平成 24 年 1 月 11 日

株式会社アイ・ディ・ケイ
営業部

HDMI ツイストペアケーブル延長器仕様変更のお知らせ

(図1) 著作権保護 (HDCP) が掛かった DVI モード信号を伝送する際の対策方法

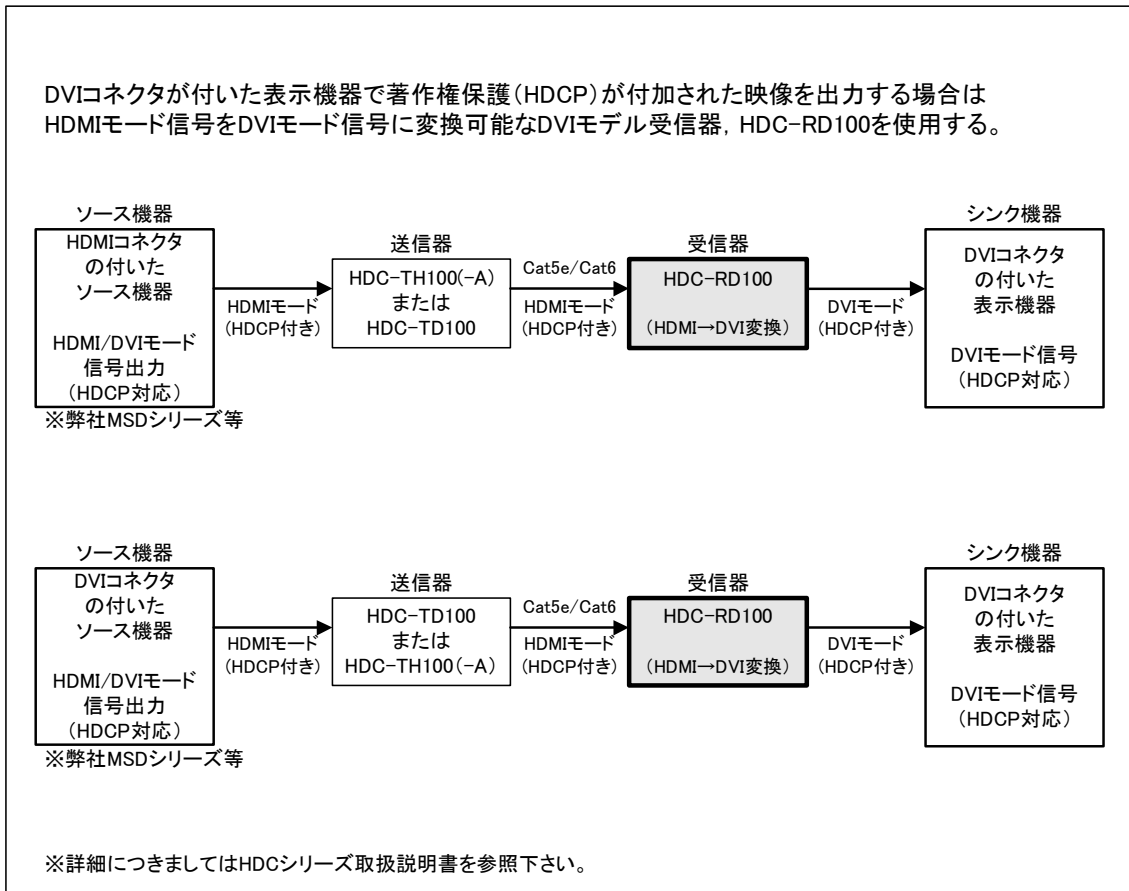
1. 対象機種
HDC-TH100, HDC-TH100-A, HDC-RH100, HDC-RH100-A
2. 仕様変更内容
変更前： HDCP 対応 (パススルー)
変更後： HDCP 対応 (パススルー) ※HDCP 付き DVI モード信号は非対応
3. 仕様変更理由
著作権保護 (HDCP) が掛かった DVI モード信号に対応できない特定のケースが確認された。
4. 著作権保護 (HDCP) が掛かった DVI モード信号を伝送する際の対策方法
受信器に DVI モデル, HDC-RD100 を設置する。(図 1 参照)
5. その他
本件の対応のため、在庫限りをもちまして生産完了予定としておりました HDC-RD100 は継続販売と致します。
